HENVENDELSER MODTAGET I HØRINGSPERIODEN

FORSLAG TIL LOKALPLAN MØLLE ALLÉ

Høringssvar

Offentlig høringsperiode fra den 2. september til den 28. oktober 2020.

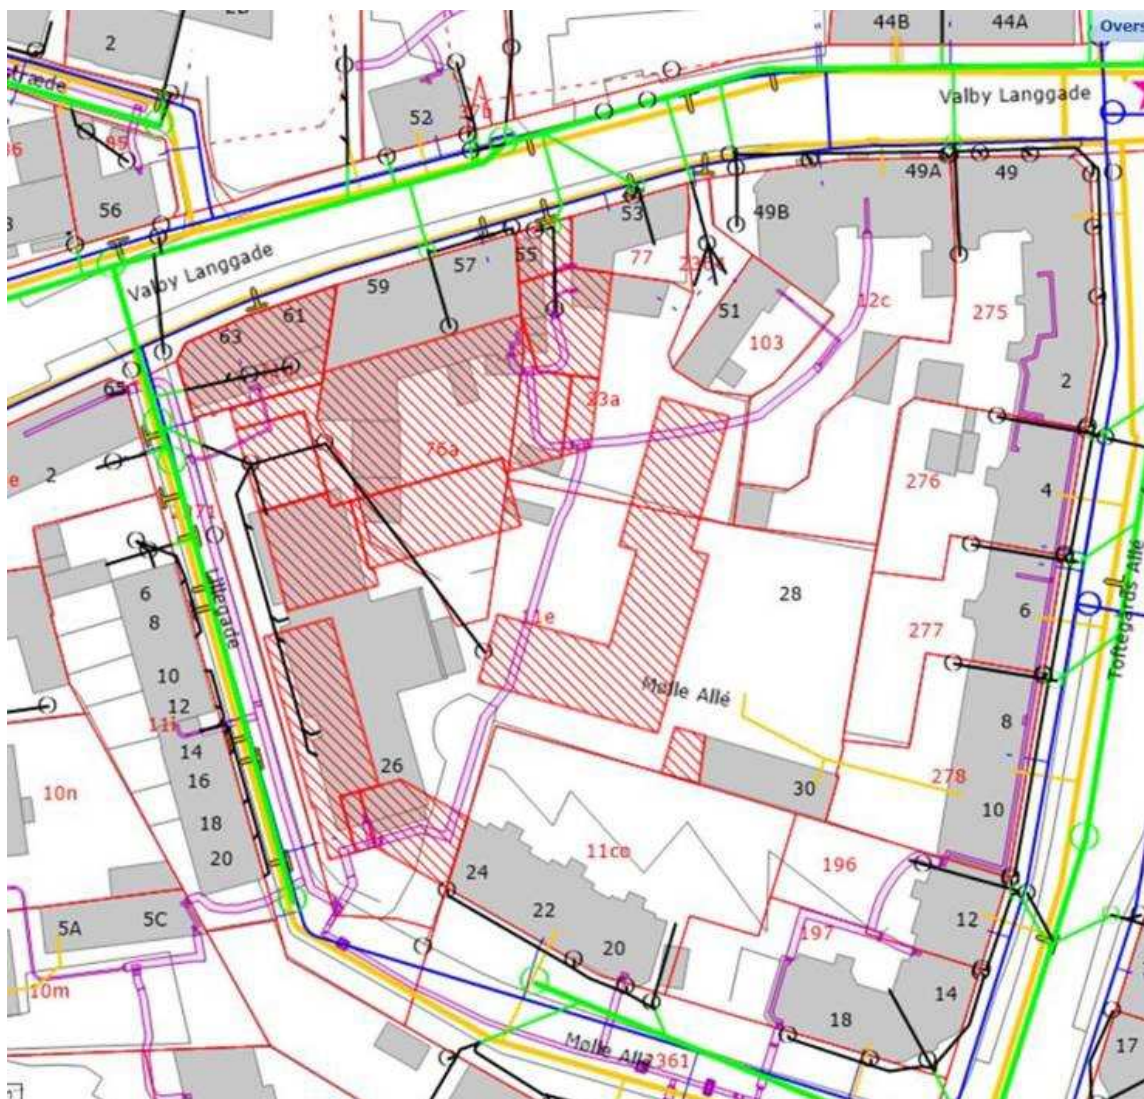
Det forventes at ledningen skal omlægges i forbindelse med udbygningen, for at koble de nye bygninger på fjernvarmenettet. Som det fremgår af kortet nedenfor forsynes varmekunderne i matrikel 12c og 103, Valby via stikket. Da bygningerne i disse matrikler er blivende er det vigtigt at HOFOR inddrages i de konkrete planer for udbygning af området, sådan at det kan sikres af varmforsyningen til de blivende bygninger kan opretholdes i hele processen.

Skitse som viser snit gennem Lillegade

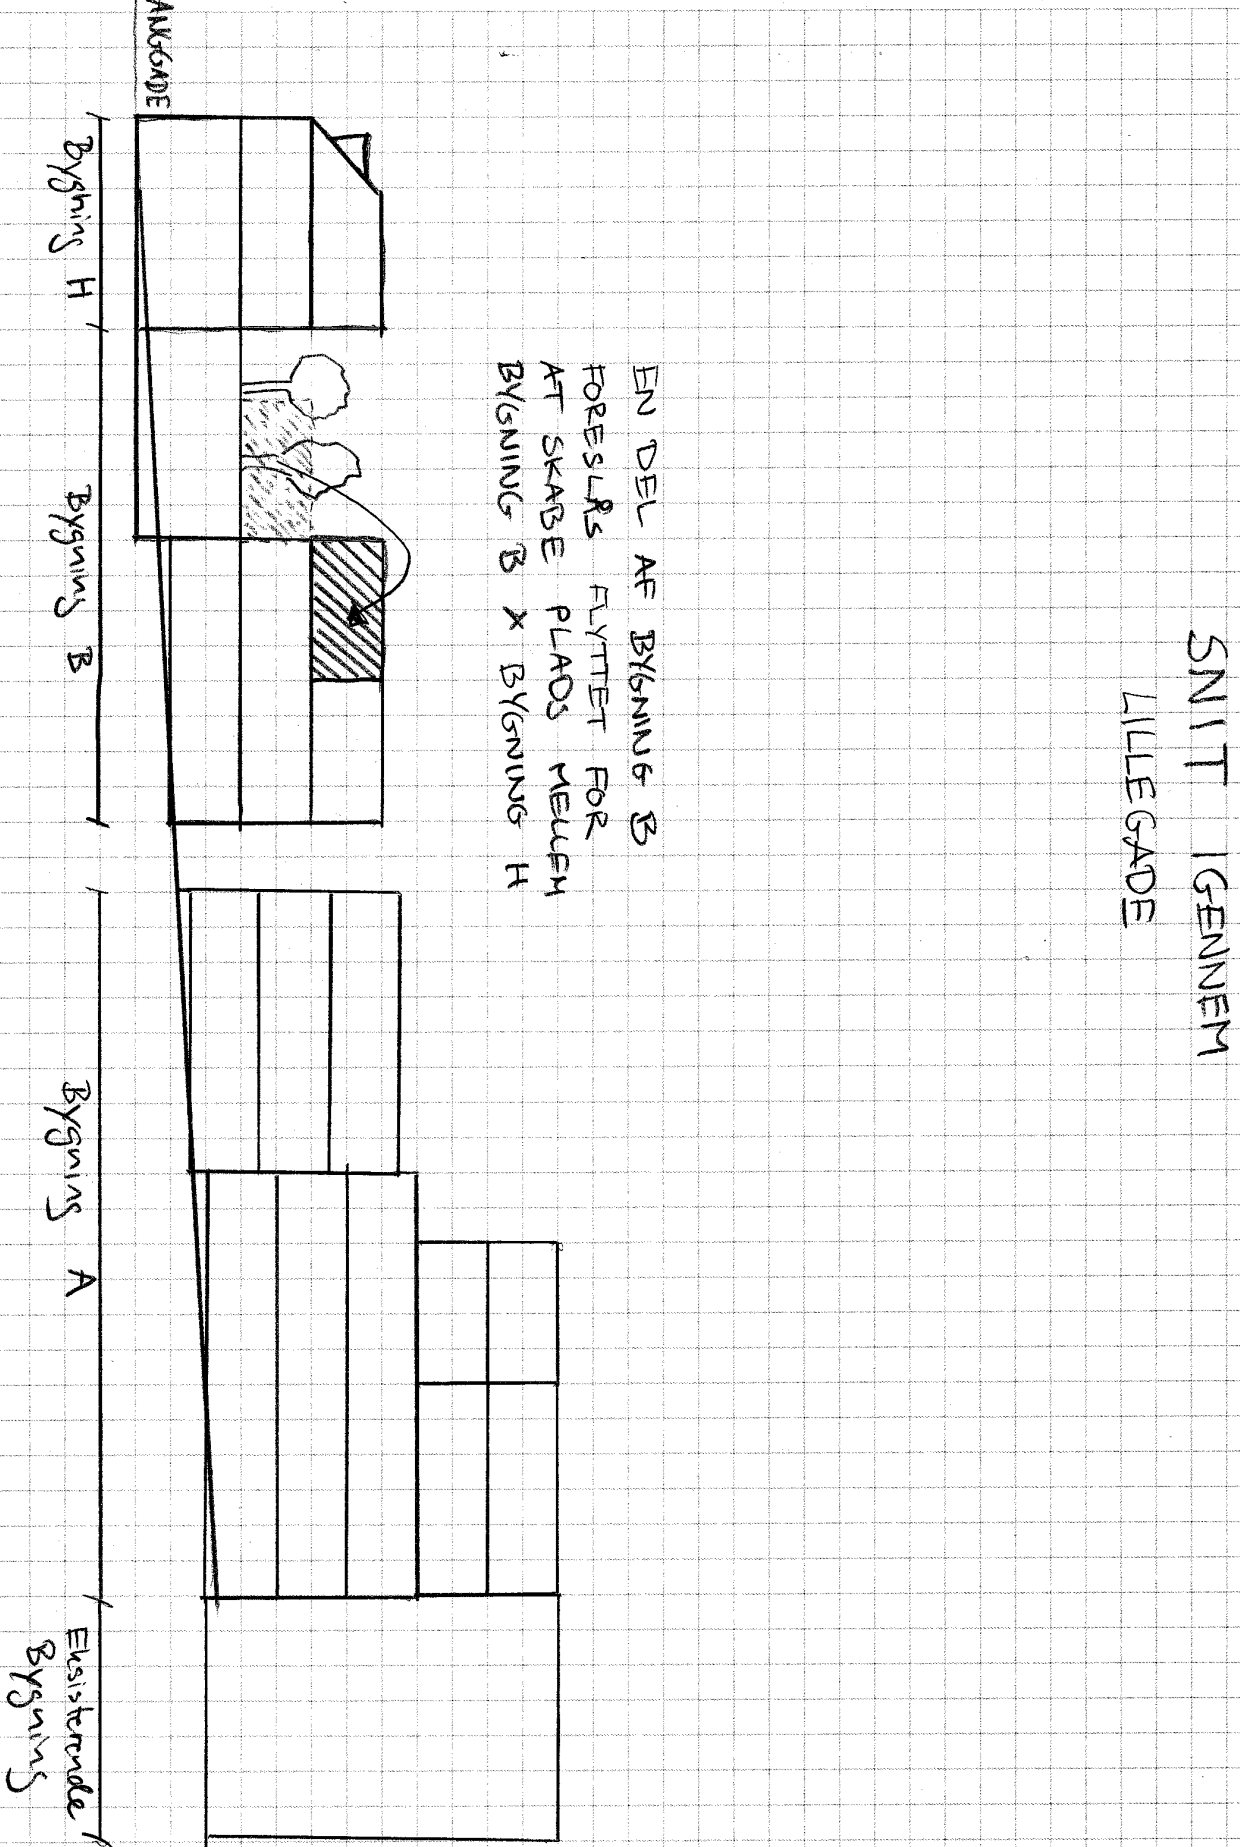
Terrænregulering langs Lillegade kan af hensyn til handicap adgang (niveaufri adgang) blive nødvendigt da der er meget store terrænforskelle. Dette bør indarbejdes i det kommende plangrundlag.

Tegning 4a · Bebyggelsens omfang og placering

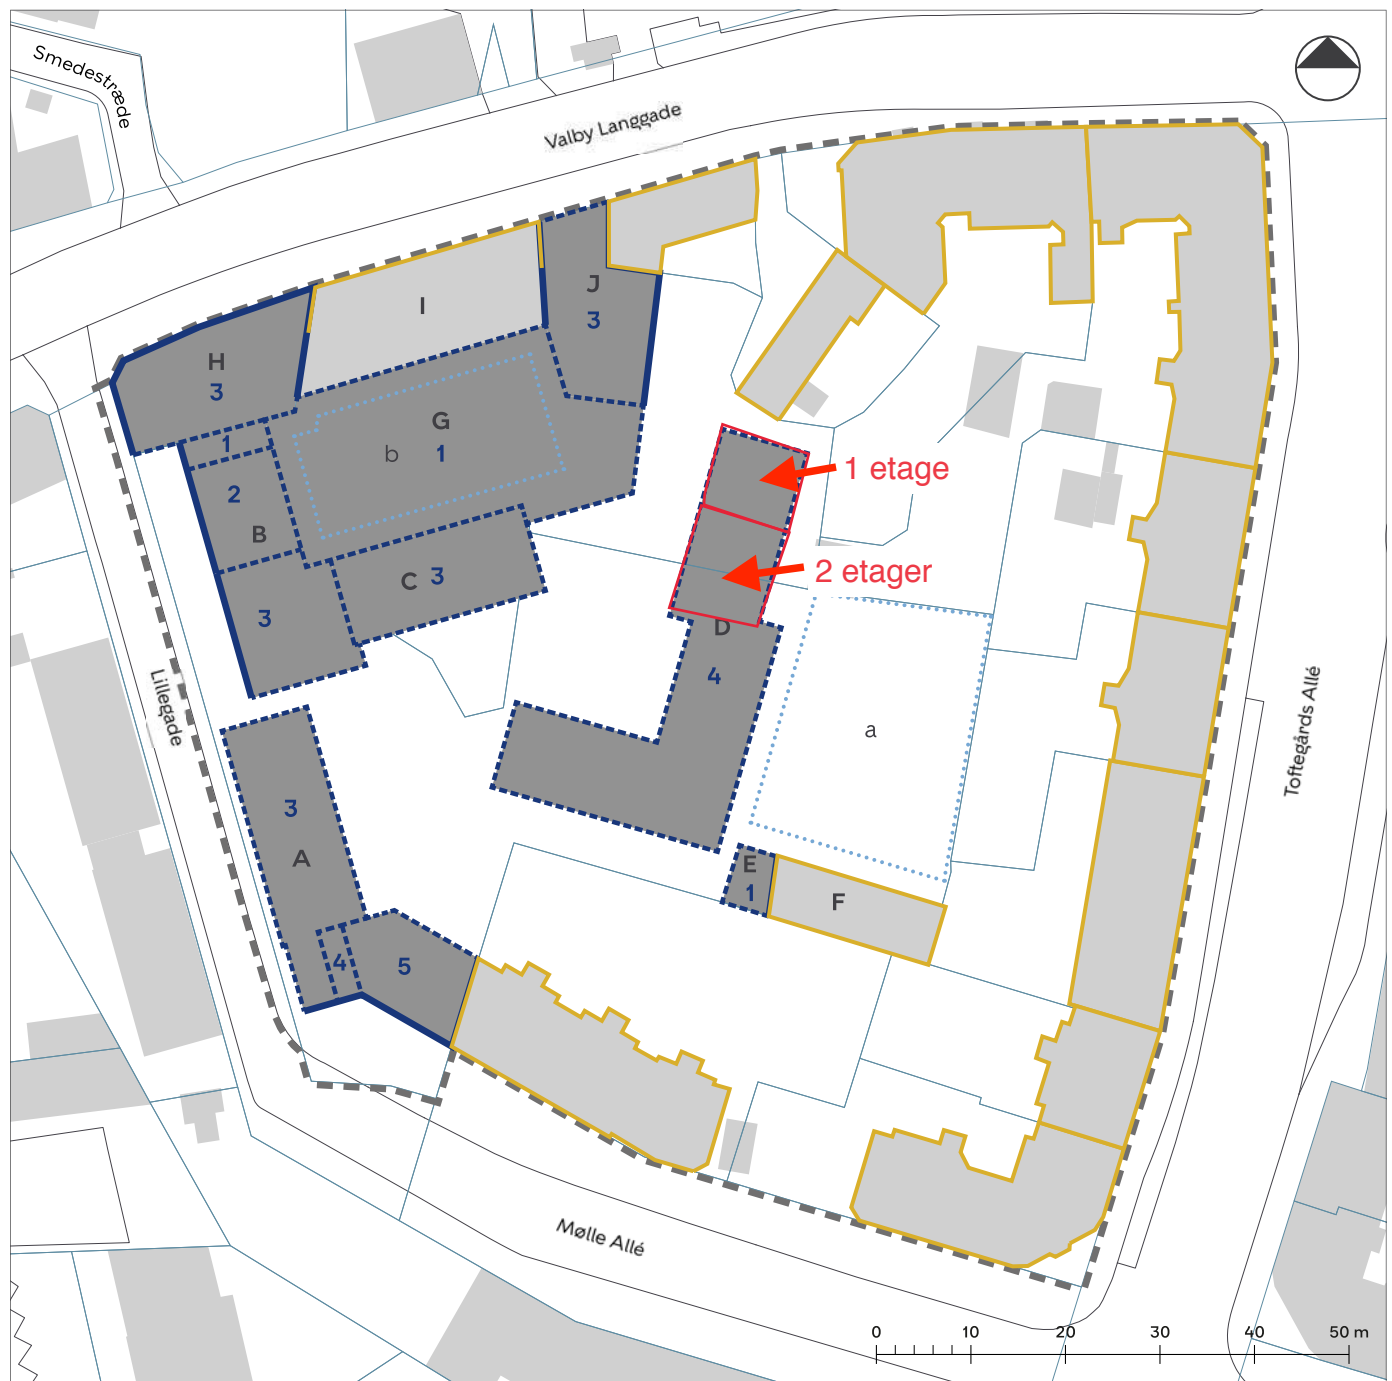
Bygningen (omtalt Bygning D) i gården har stor skyggeindvirkning på mange ejendomme. Men hvis den bygges alligevel må vi insistere på at den i det mindste honorere både lokalplanens grundtanker og afhjælper nogle af de værste gener, som den påfører de nuværende beboere i den nordlige del.

Det vil delvist løse to problemer. Overgangen til Valby Landsby bliver, i overensstemmelse med lokalplanen, nu faktisk en overgang imellem karréerne og den gule by. Den helt absurde overgang imellem nyt og gammelt undgås. Der vil blive mere lys, og ikke mindst mindre "inddæmning" af de mest skygge påvirkede områder i den nordlige del af byggeriet. Omkostningerne i etage m2, må være overskuelige i forhold til byggeriet omfang.
